ECE/TRANS/WP.29/GRE/61  
24 avril 2009

Groupe de travail de l'éclairage et de la signalisation  
lumineuse

**RAPPORT DU GROUPE DE TRAVAIL DE L'ÉCLAIRAGE  
ET DE LA SIGNALISATION LUMINEUSE SUR  
SA SOIXANTE ET UNIÈME SESSION**

CATÉGORIES **H10W/1** ET HY10W

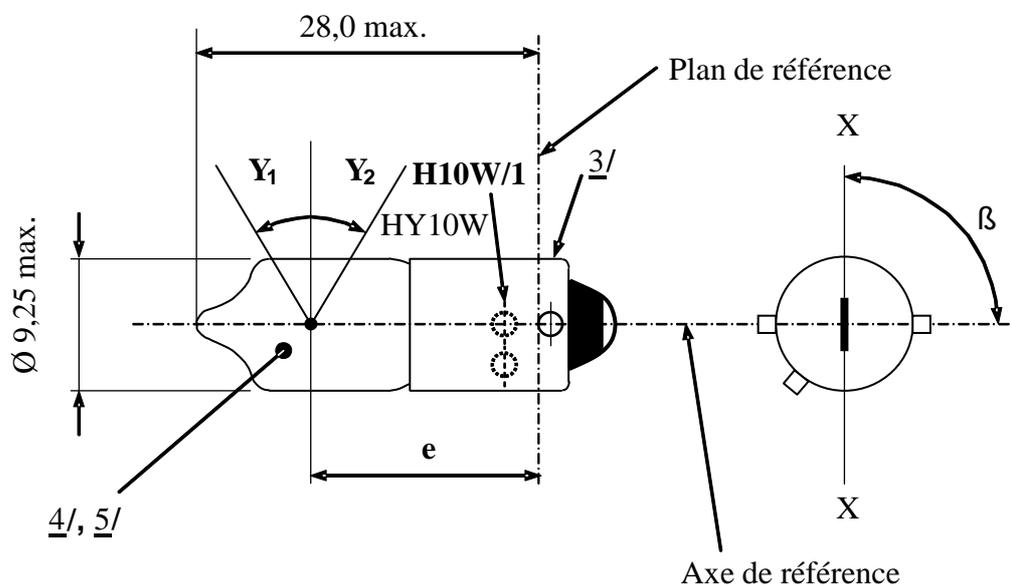
Feuille H10W/1, tableau, modifier comme suit:

Exemple 9:

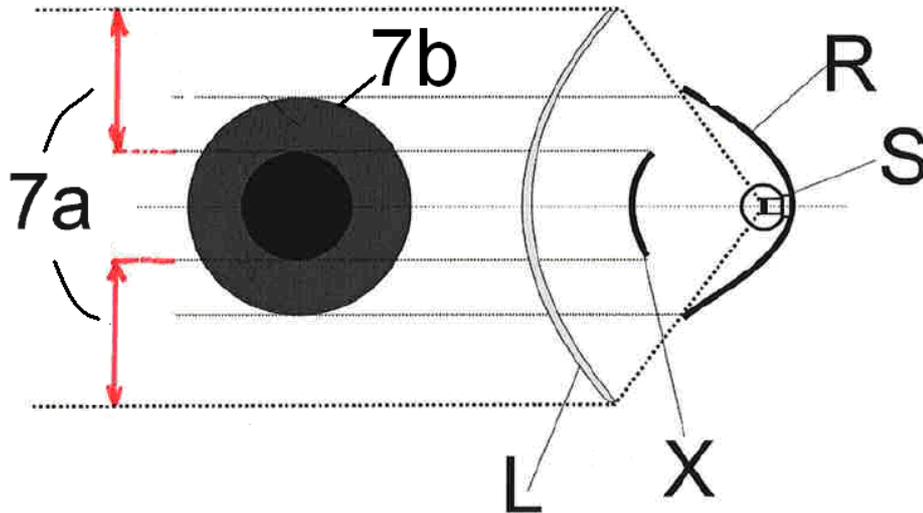
**Annexe 3, modifier comme suit (remplacer entièrement):**

«1.2.1.3 Appareil de mesure

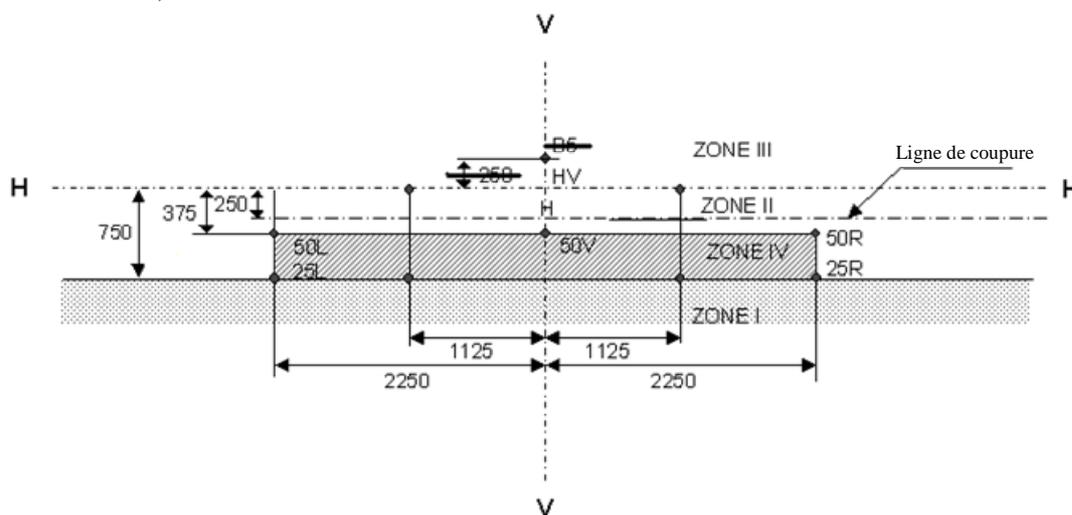
Paragraphe 1.2.1.3, modifier comme suit:

L'appareil de mesure doit être équivalent à celui qui est utilisé pour les essais d'homologation des projecteurs. Une ou plusieurs lampes à incandescence **étalon** doivent être utilisées pour la vérification photométrique.

D ou F

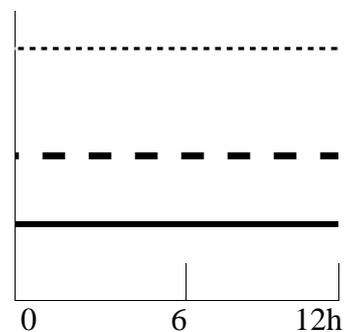
~~Source lumineuse complémentaire pour l'éclairage en virage~~  
**Source lumineuse complémentaire ou module(s) LED pour l'éclairage en virage**

3. P+F (DC B/) ou DC/B ou P+D (DC/R)

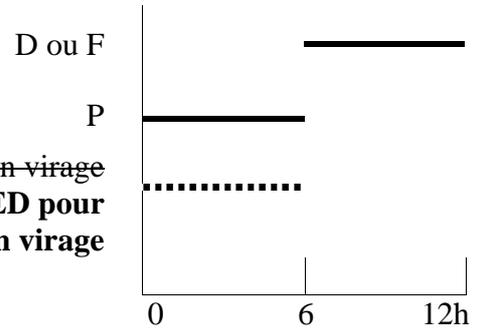
~~Source lumineuse complémentaire pour l'éclairage en virage~~  
**Source lumineuse complémentaire ou module(s) LED pour l'éclairage en virage**

4. P+D (DCR) avec la même source lumineuse

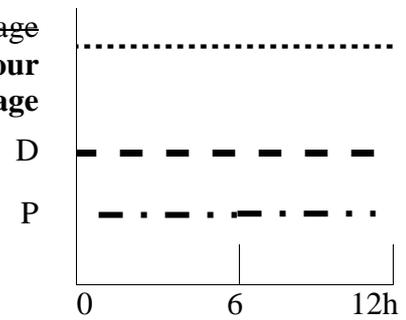
~~Source lumineuse complémentaire pour l'éclairage en virage~~  
**Source lumineuse complémentaire ou module(s) LED pour l'éclairage en virage**
